# Le problème des abbatoirs de Genève

## Le problème des abattoirs de Genève.

#### Extrait du rapport du jury relatif au concours pour les Abattoirs de Genève.

Projet « Cote 417 », classé au 5<sup>e</sup> rang. Echelle 1 : 800.

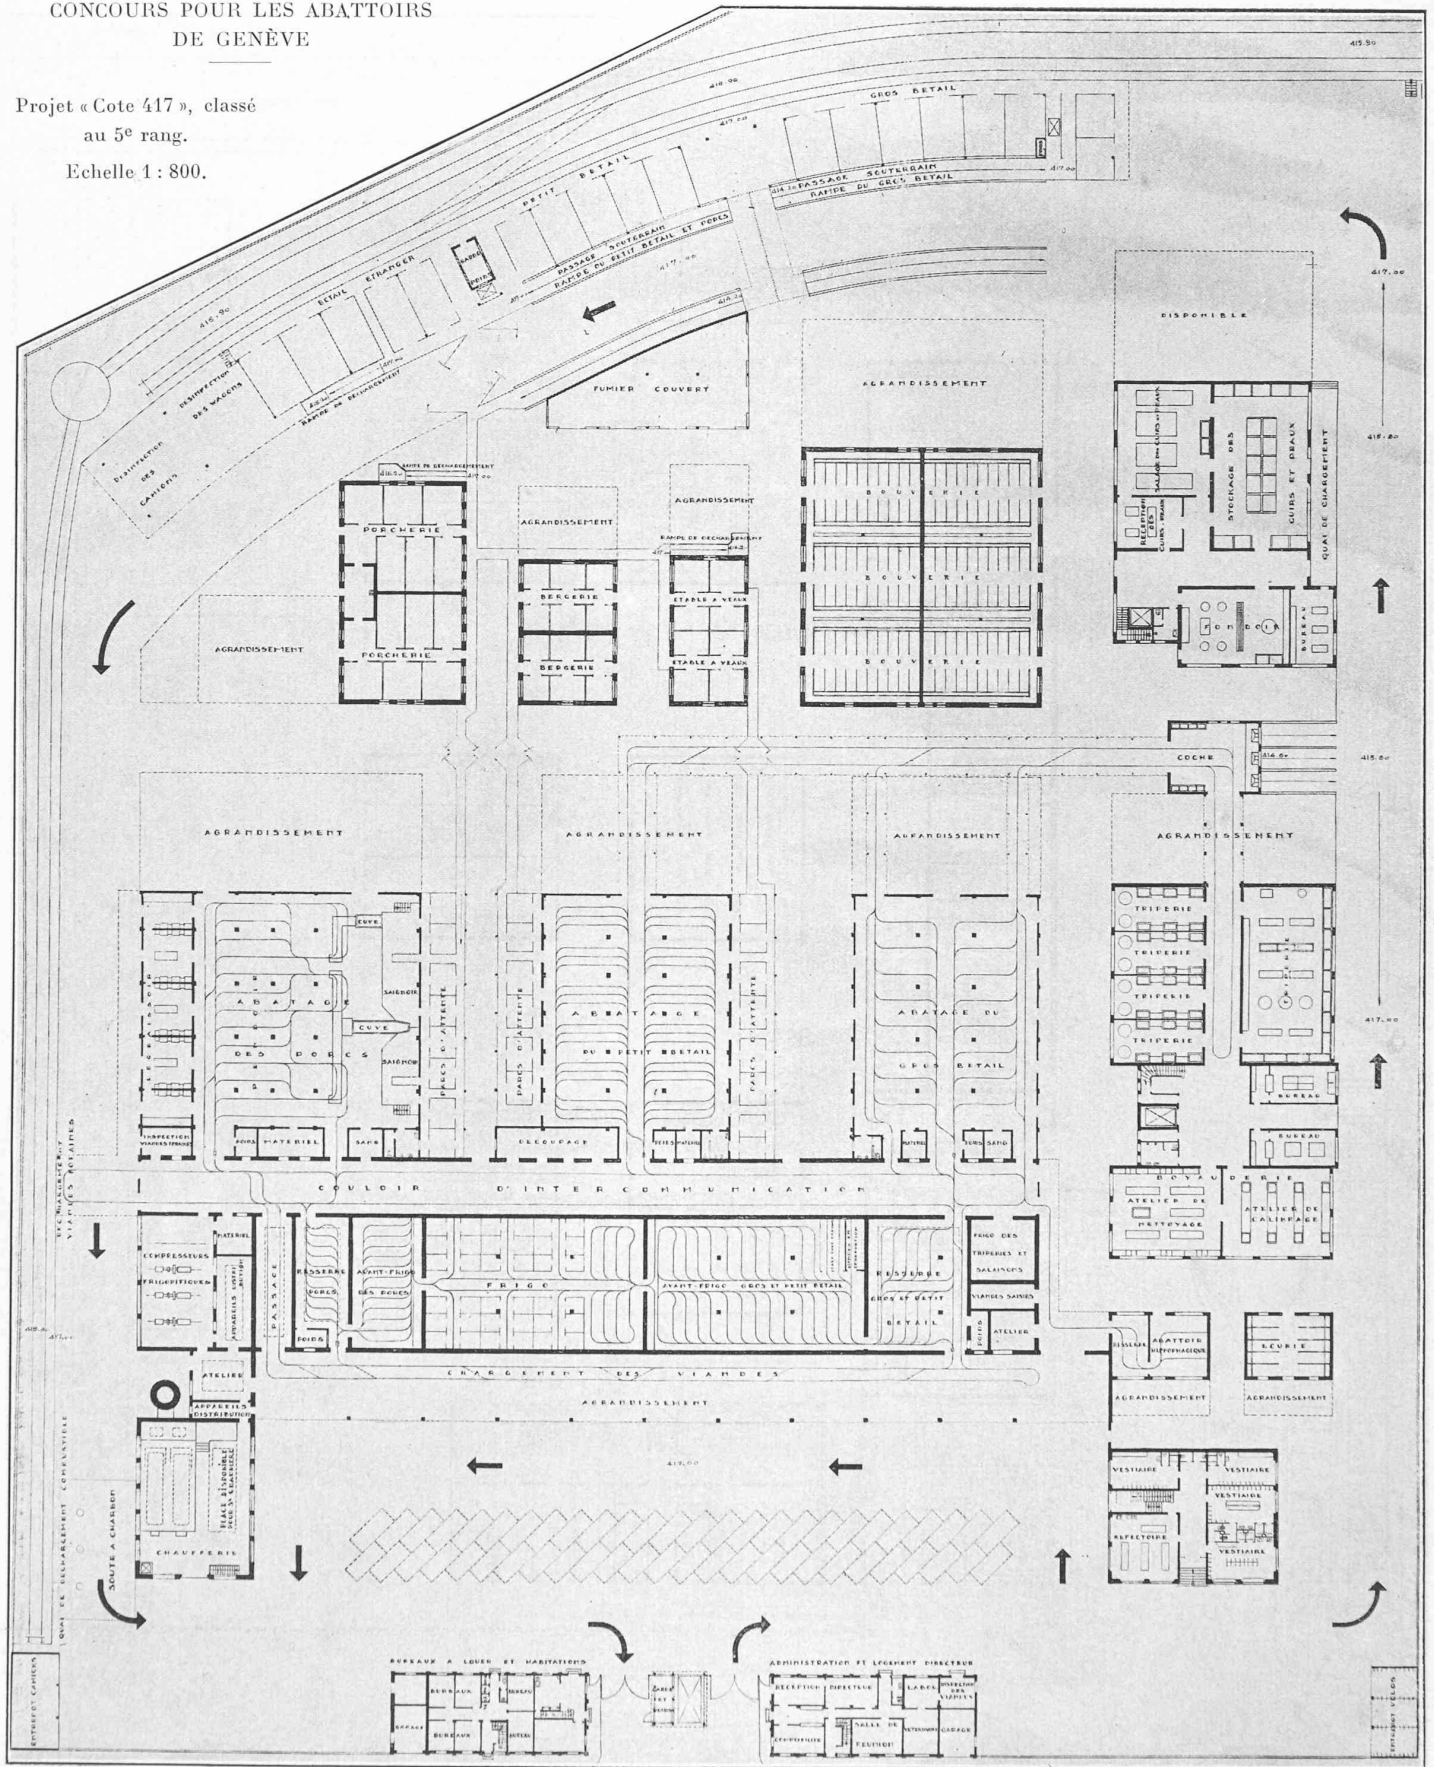
N° 7. *Cote 417*. L'auteur a donné des solutions convenables à certaines questions difficiles et importantes. Un souterrain simple évite le croisement des camions et du bétail allant du quai aux étables. (Reproduction, page 48.)

Le parc à voitures se trouverait entièrement sur le parcours propre si l'entrée principale, par un souci de recherche monumentale, n'avait pas été prévue dans l'axe. L'accès par camions à la halle d'abatage des veaux n'est pas prévu. Le groupement des principaux services est bien résolu. Cependant les agrandissements, tels qu'ils sont proposés, entraînent pour l'instant entre les étables et les halles d'abatage des distances excessives. L'agrandissement du frigo et avant-frigo est inadmissible sous la forme prévue. L'aération en général est bonne. Le cube total est excessif, ce qui semble imputable à la hauteur exagérée d'un grand nombre de locaux. La rampe pour les porcs a une pente beaucoup trop rapide à la descente.
